Dotyczy: Postępowania nr 271.3.2018 prowadzonego w trybie przetargu nieograniczonego na roboty budowlane pn.: Dokończenie inwestycji pn.: „Budowa przedszkola i sali gimnastycznej w systemie budownictwa o znacznie podwyższonych parametrach energetycznych”

Zamawiający, mając na uwadze art. 38 ust. 1 ustawy Prawo zamówień publicznych, przekazuje odpowiedzi na pytanie zadane dnia 15.06.2018 do Zamawiającego.

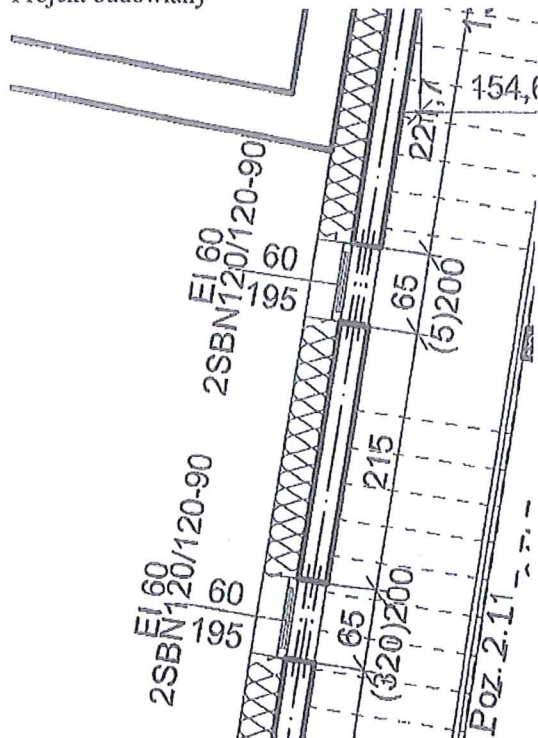
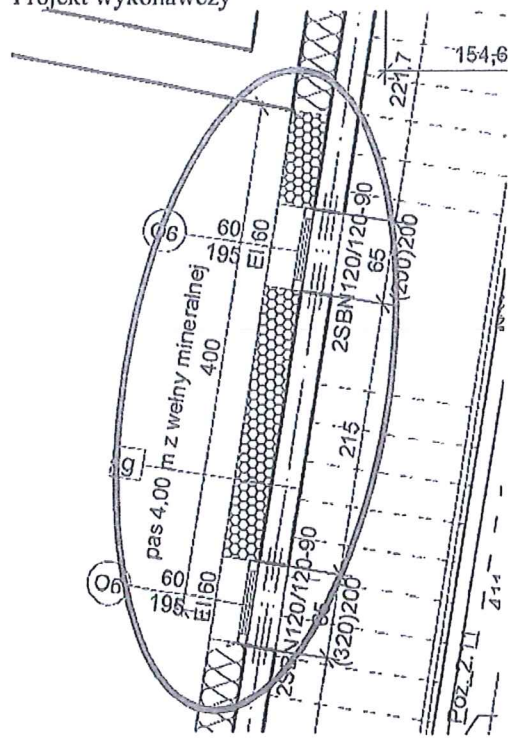
- c) Zmieniono klasę odporności ogniowej drzwi na granicy stref pożarowych z EI30 na EI60
Nie było tego w projekcie budowlanym do którego uzyskano pozwolenie na budowę.
Wymagana opinia Strażaka.

- d) W granicy budynków (pomiędzy starym budynkiem szkolnym a budynkiem projektowanym) wykonano 4m pas z wełny mineralnej. Nie było tego w projekcie budowlanym, do którego uzyskano opinię w spr. p/poż. Zmiana wymaga ponownej opinii Strażaka.

Zgodnie z Art. 36a Ustawy z dnia 7 lipca 1994 r. *Prawo budowlane*, to projektant dokonuje kwalifikacji odstępiania od zatwierdzonego projektu budowlanego. Zmiany wyszczególnione w pytaniach obejmują wyłącznie elementy polepszające ochronę p.-poż. budynku i jako takie uznane zostały za odstępiania niewymagające powtórnego uzgodnienia z właściwym rzeczoznawcą, a więc za odstępiania nieistotne. Opinię tę podzielił rzeczoznawca ds. zabezpieczeń p.-poż. oraz kierownik jednostki Państwowej Straży Pożarnej, która dokonywać będzie odbioru przedmiotowej inwestycji. Odstępiania nieistotne nie wymagają uzyskania decyzji o zmianie pozwolenia na budowę.

Projekt budowlany --
plan zagospodarowania terenu

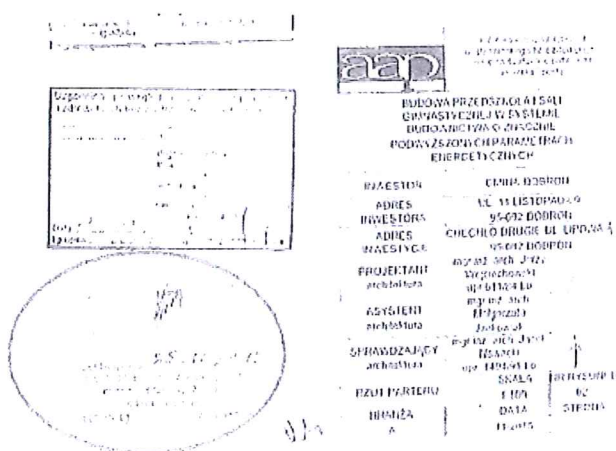
Jak wynika z dokumentacji, rzeczoznawca ds. p/poż wydał błędną opinię do projektu budowlanego, na podstawie którego Zamawiający dostał pozwolenie na budowę (zdjęcia poniżej). Mimo wielu ważnych błędów i/lub niezgodności pod względem ochrony p/poż zaopiniował projekt pozytywnie, bez uwag. Czy w związku z tym Zamawiający uzyskał dla tej inwestycji zamienną decyzję pozwolenia na budowę? Art. 36a pkt 5 ppkt 6 Prawa Budowlanego konkretnie określa taką sytuację – „istotne odstępianie od zatwierdzonego projektu budowlanego lub innych warunków pozwolenia na budowę stanowi odstępianie w zakresie: wymagającym uzyskania lub zmiany opinii, uzgodnień i pozwoleń, które są wymagane do uzyskania pozwolenia na budowę lub do dokonania zgłoszenia ...”. Nieuzyskanie przez Zamawiającego zamienną decyzję pozwolenia na budowę, oznacza, że Wykonawca będzie miał problemy z odbiorem budynku przez Powiatowego Inspektora Nadzoru Budowlanego, czyli nie wykona należycie przedmiotu umowy, a już na pewno może mieć problem z terminem jeśli Nadzór Budowlany nie odbierze budynku w planowanym czasie.

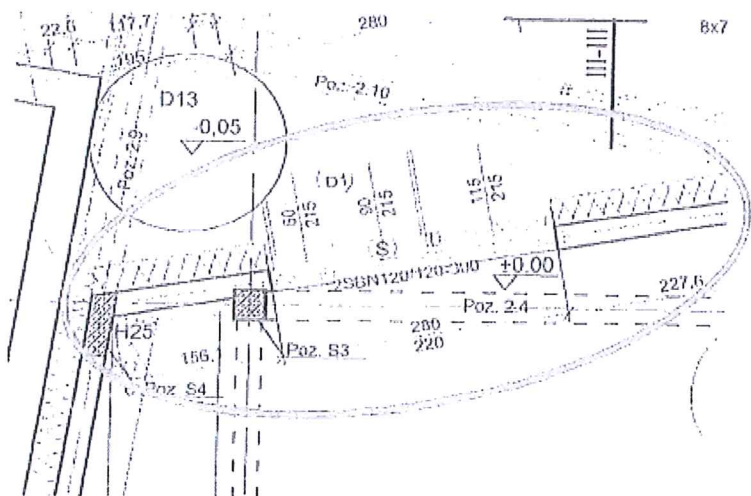
W poprawionej dokumentacji wykonawczej można znaleźć jeszcze inne niezgodności z wymaganiami p/poż (zaznaczone na rysunkach poniżej). Proszę o informację czy i w jakim terminie Zamawiający zamierza dokonać korekty tych błędów?

- Docieplenie ściany oddzielenia pożarowego powinno być wykonane z wełny mineralnej
- Drzwi D1 powinny mieć klasę odporności ogniowej EI60

7a, b, e – Miejsca wskazane w pytaniach zaprojektowane zostały prawidłowo – zgodnie z § 235 ust. 2 *Rozporządzenia Ministra Infrastruktury z dnia 12 kwietnia 2002 r. w sprawie warunków technicznych, jakim powinny odpowiadać budynki i ich usytuowanie*.

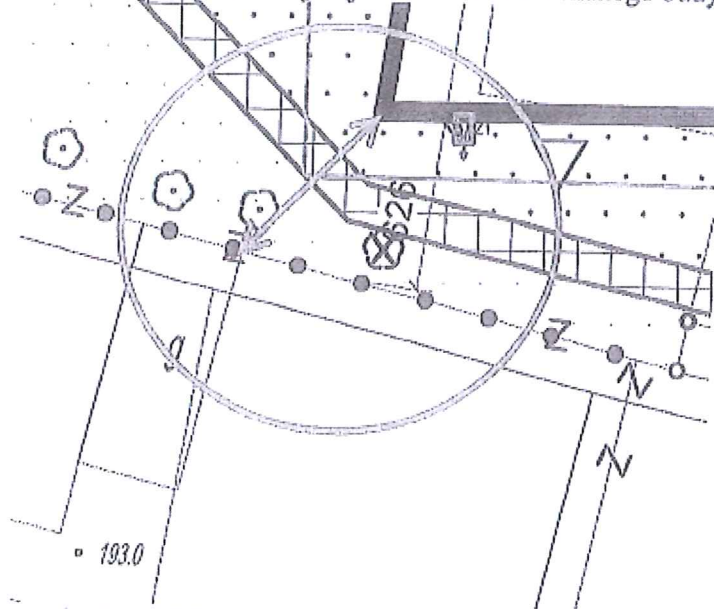
- d) Brak ściany oddzielenia pożarowego pomimo lokalizacji budynku sali sportowej w odległości mniejszej niż 8 m. od drewnianego budynku gospodarczego

7d – Szopa drewniana za murem granicznym zostanie rozebrana – sprawa w gestii Zamawiającego

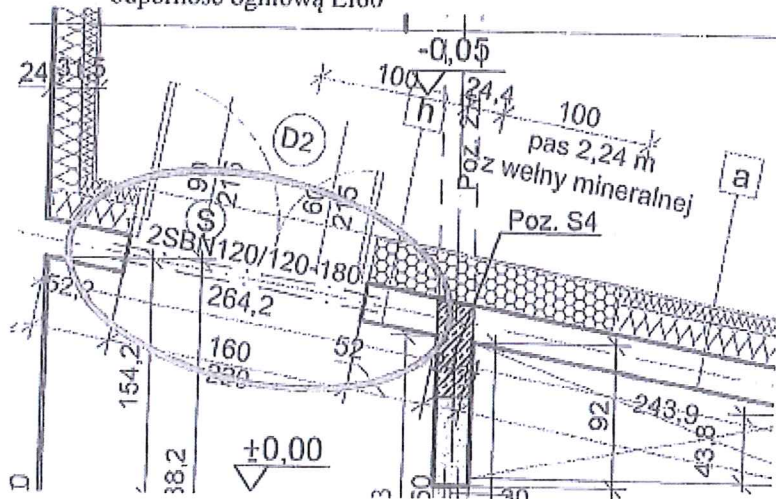
- e) Drzwi D2 zlokalizowane w 2m pasie oddzielającym strefy pożarowe powinny mieć odporność ogniową EI60
